Enquête publique « SEE DE CHAISEAU - Charnizay et Le Petit-Pressigny - projet de parc éolien »

Informations à l'attention de la Commission d'enquête

Tours, le 16 mars 2022

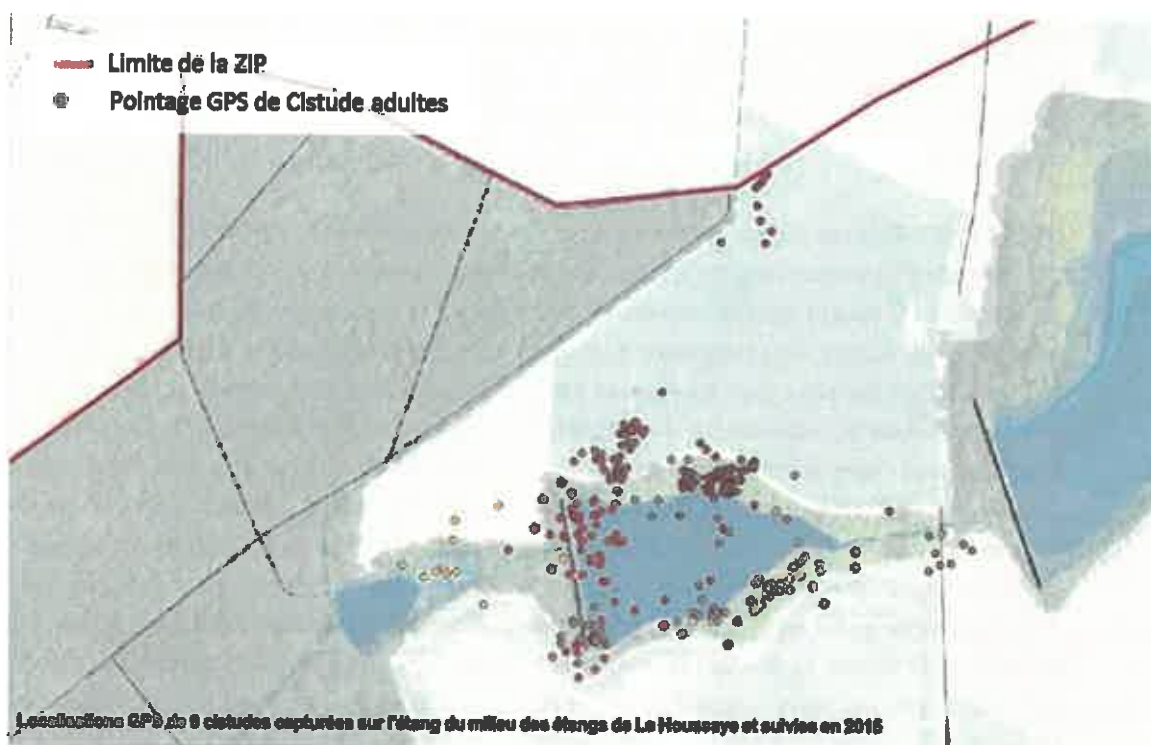
Notons enfin qu'un autre projet éolien (Projet de Parc éolien du Petit-Pressigny porté par WindVision) prévoyait d'implanter 2 à 3 éoliennes à cet endroit précis. L'étude d'impact écologique menée dans ce cadre par le bureau d'étude Ecosphère pour WindVision en 2019 avait conclu que :

« ...le noyau ouest [celui correspondant à l'actuel projet du Chaiseau] a été retiré, et aucune éolienne ne sera implantée à l'est de la RD 50 pour la sauvegarde du corridor identifiée entre les forêts de Preuilley et de Sainte-Jullite, traversant les étangs de la Houssaye et du Chaiseau, notamment pour la Cigogne noire ».

Aucun changement n'étant intervenu entre juin 2019 et février 2021 sur ce secteur, comment expliquer que pour le Bureau d'étude Ecosphère il n'est pas souhaitable d'implanter, ne serait-ce qu'une seule éolienne à cet endroit-là en 2019 et que le bureau d'étude Calidris ne voit pas de problème quant à lui à en installer sept ?
